Bedarfsermittlung 2024

Offshore-Netzentwicklungsplan (Zieljahr 2024)

Bestätigung des Offshore-Netzentwicklungsplans für das Zieljahr 2024

Az.: 6.00.11.02.02

Abbildung 8: Darstellung des Anbindungssystems NOR-1-1

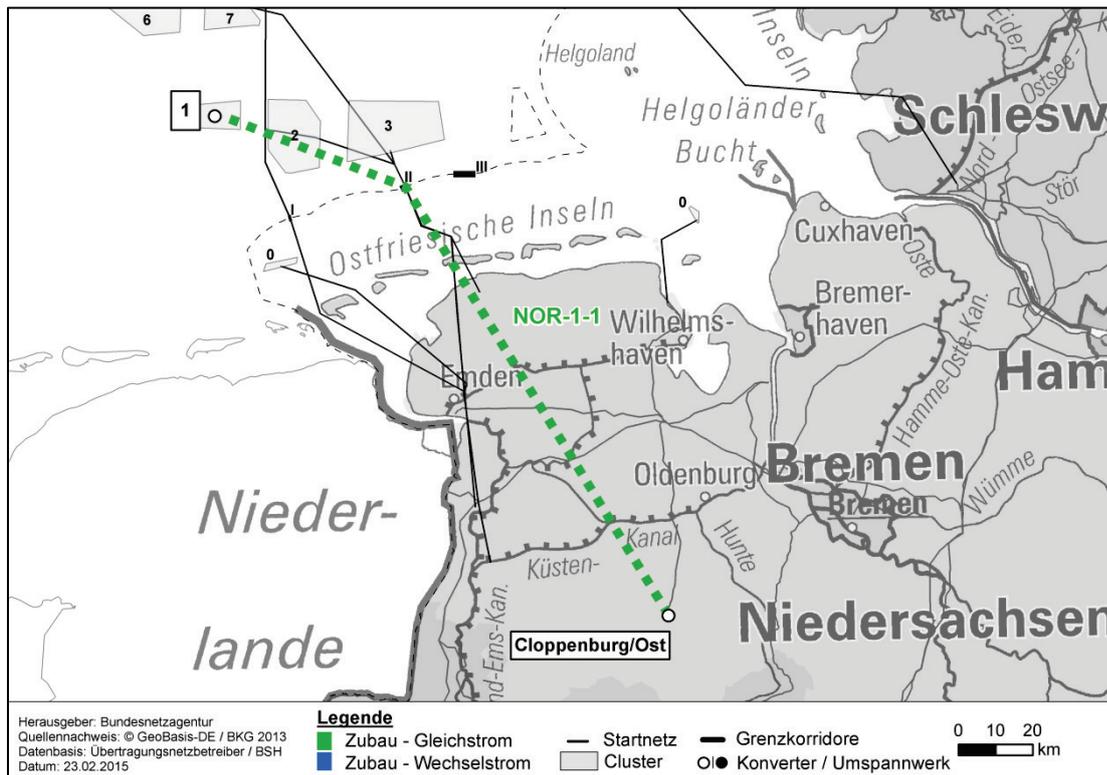
Als NVP ist Cloppenburg/Ost vorgesehen, dessen Verfügbarkeit für 2022 geplant ist.

Beginn der Umsetzung: 2019

Geplante Fertigstellung: 2024

Abbildung 9: Darstellung des Anbindungssystems NOR-3-3

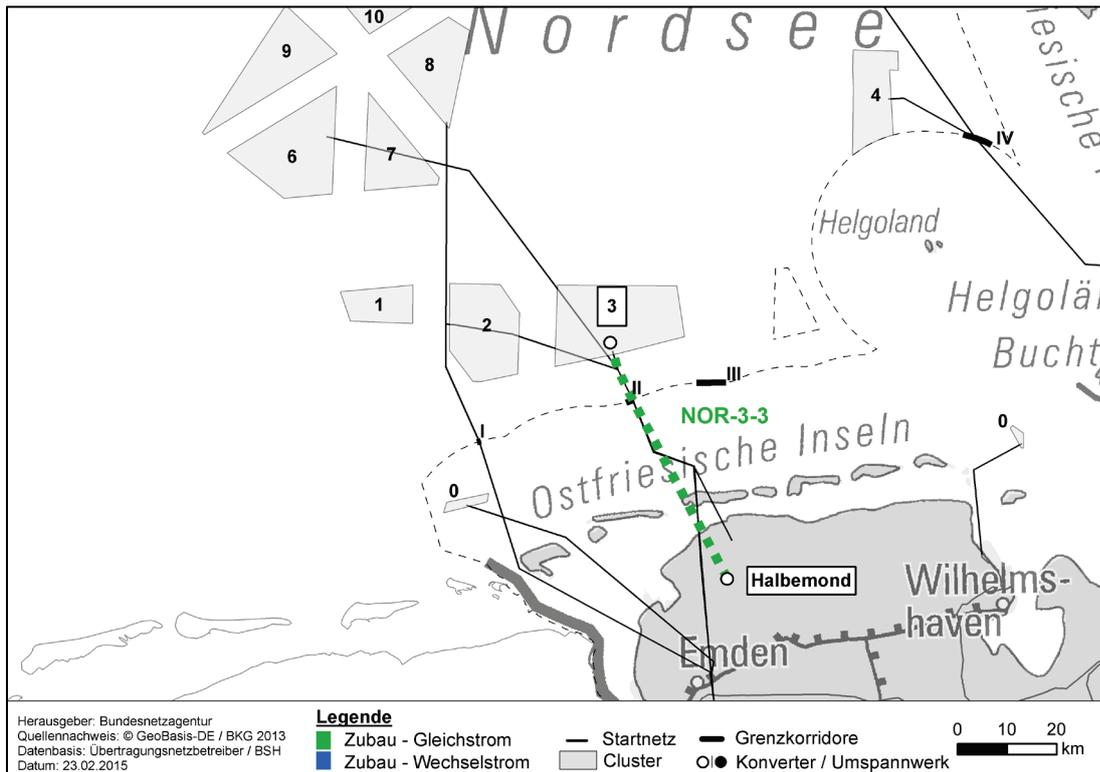
Als NVP ist Halbmond vorgesehen, dessen Verfügbarkeit für 2021 geplant ist.

Beginn der Umsetzung: 2018

Geplante Fertigstellung: 2023

Abbildung 10: Darstellung des Anbindungssystems NOR-5-2

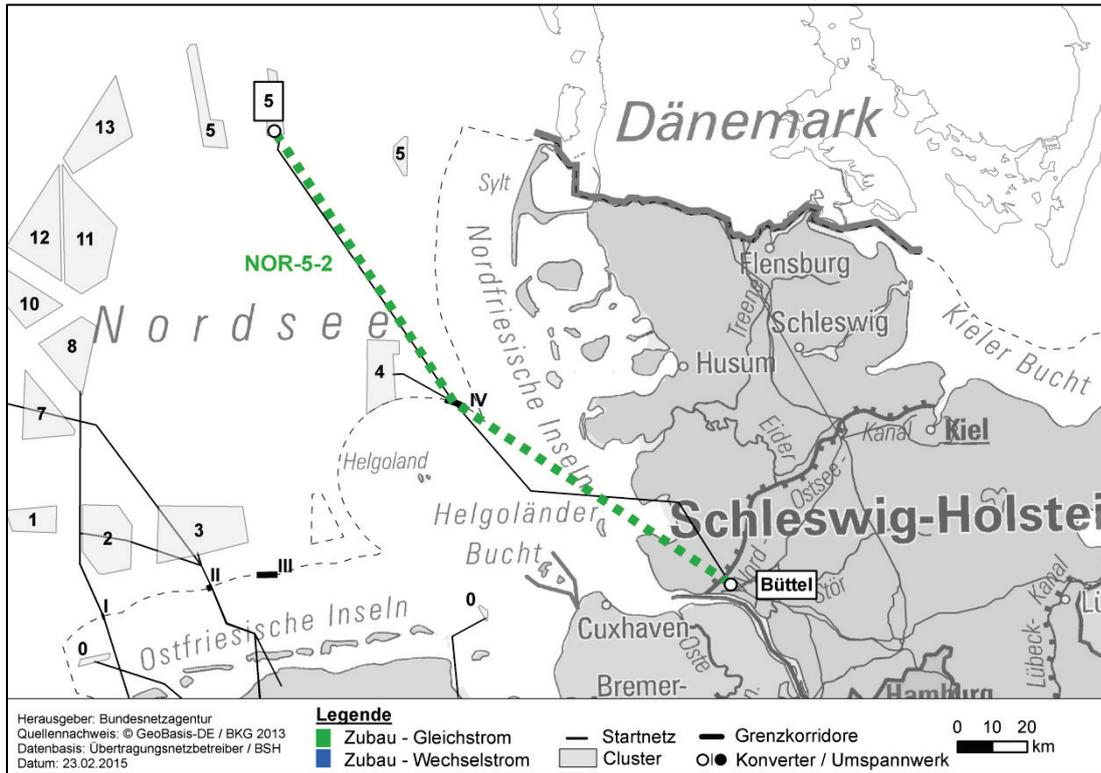
Das Anbindungssystem wird im O-NEP 2024 noch nicht bestätigt.

Abbildung 11: Darstellung des Anbindungssystems NOR-7-1

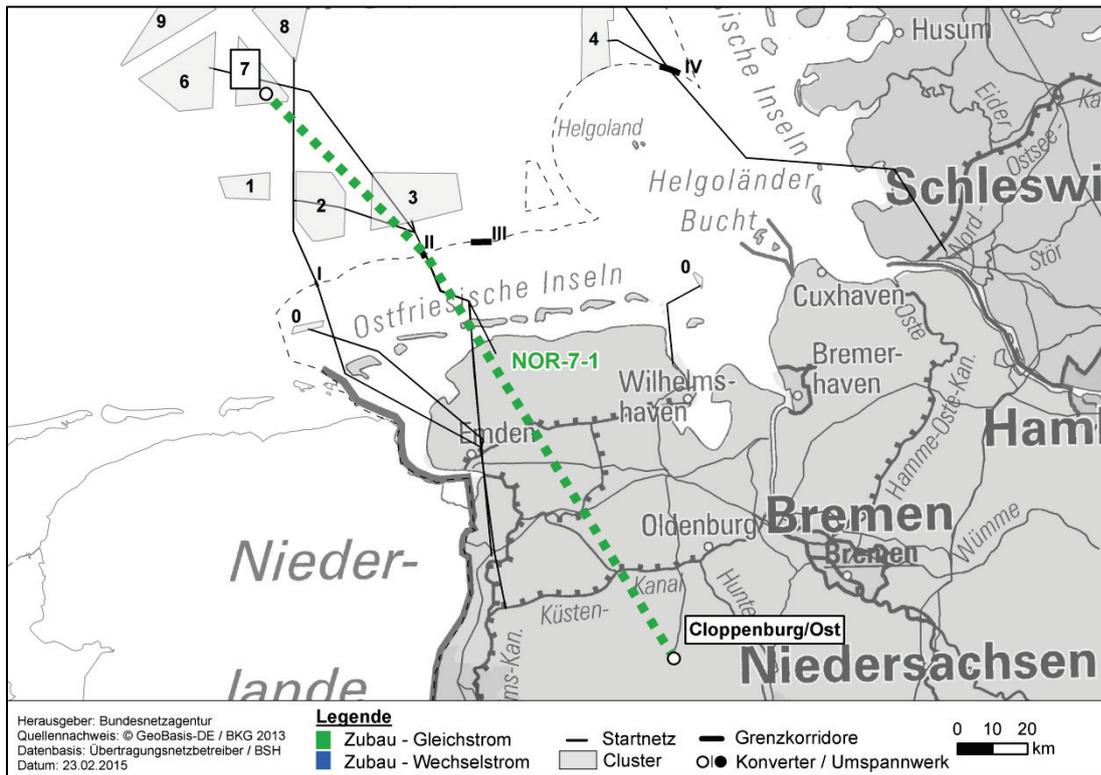
Das Anbindungssystem wird im O-NEP 2024 noch nicht bestätigt.

Abbildung 13: Darstellung des Anbindungssystems OST-B-1

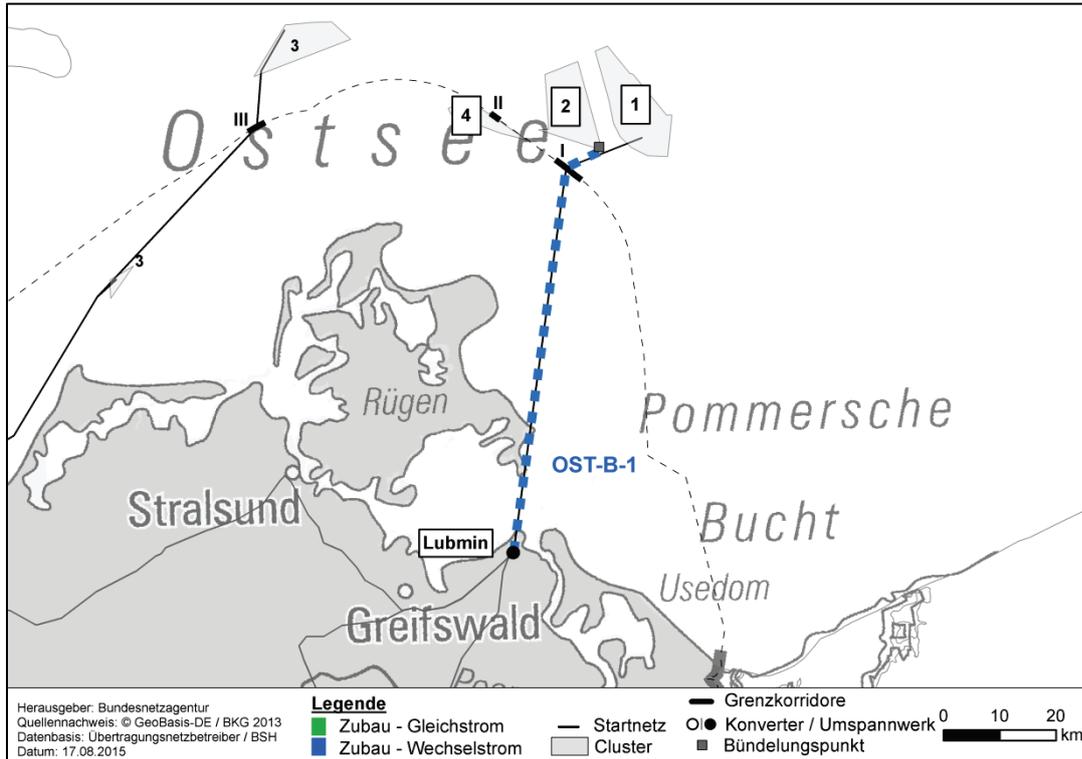
Ziel des Projekts ist die Anbindung von OWP in der Ostsee in Cluster 1, 2 und 4 in der AWZ der Ostsee (Zone 1). Ursprünglich sollte das Projekt unter der Bezeichnung OST-1-4 lediglich Cluster 1 erschließen.

Die Übertragungsnetzbetreiber planen derzeit, keine Sammelplattform zu errichten. Dennoch erscheint gerade im Falle einer Sammelanbindung der Cluster 1, 2 und 4 der Ostsee eine Sammelplattform gegenüber einem Bündelungspunkt als sinnvoller. Denn im Falle einer Sammelplattform können auch nach einer ersten Kapazitätszuweisung auf dem Anbindungssystem noch OWP aus allen drei Clustern freie Kapazitäten zugewiesen werden. Diese bliebe infolgedessen nicht ungenutzt oder stünden nicht dem bereits mit Kapazität bedachten Windpark exklusiv für eine Erweiterung zur Verfügung. Daher haben die Übertragungsnetzbetreiber im Rahmen einer Kosten-Nutzen-Analyse gemeinsam mit der Vorlage des Entwurfs des O-NEP 2025 darzulegen, weshalb AC-Sammelplattformen im Rahmen der Realisierung von Sammelanbindungen in der Ostsee nicht in Betracht kommen.

Beginn der Umsetzung: 2020

Geplante Fertigstellung: 2023

Abbildung 14: Darstellung des Anbindungssystems OST-4-1

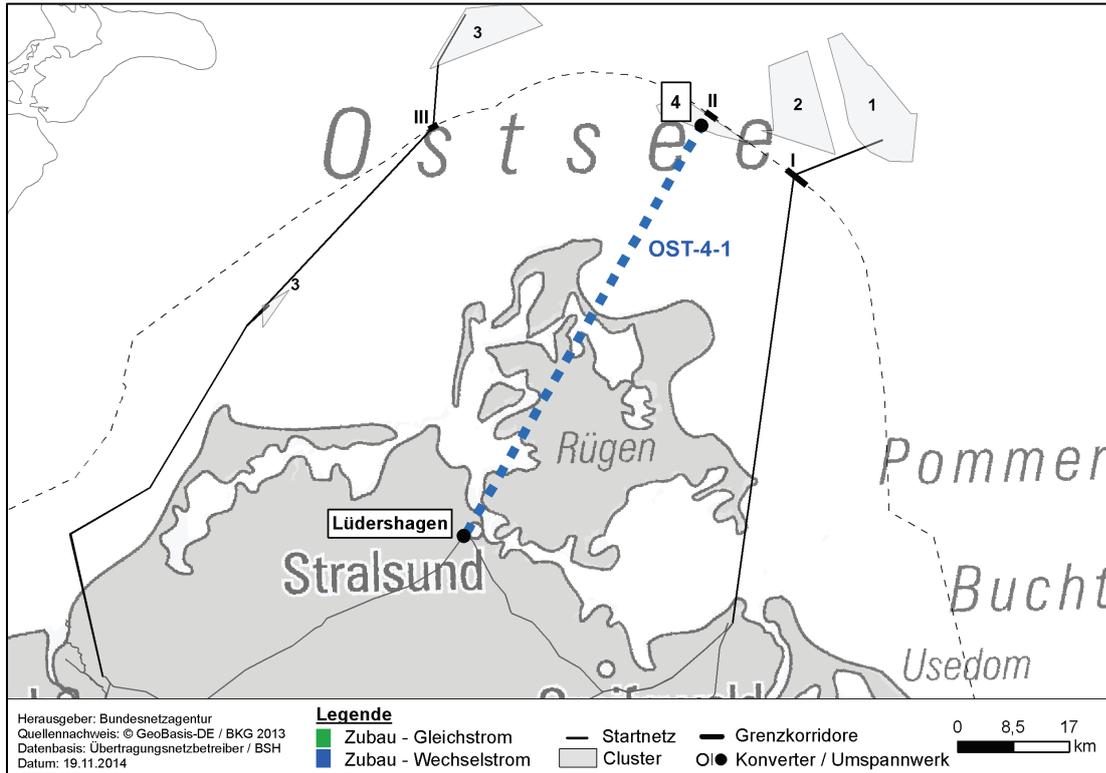
Das Anbindungssystem wird im O-NEP 2024 nicht bestätigt.

Abbildung 15: Darstellung des Anbindungssystems OST-4-2

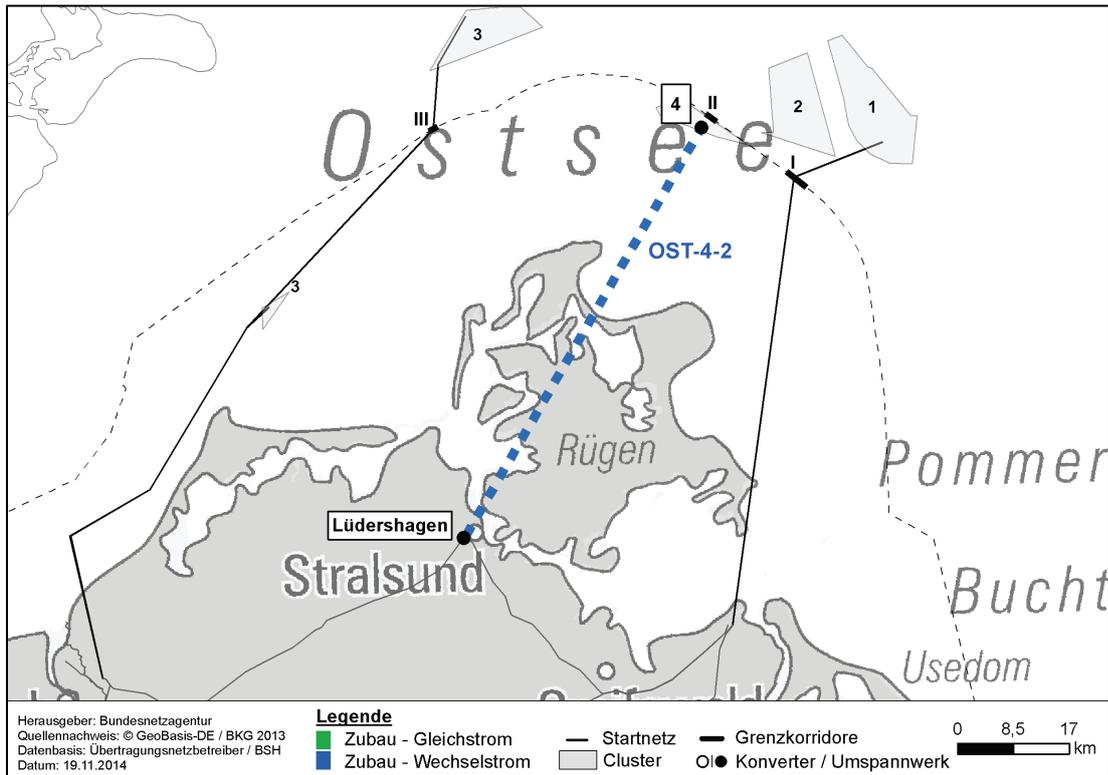
Das Anbindungssystem wird im O-NEP 2024 nicht bestätigt.
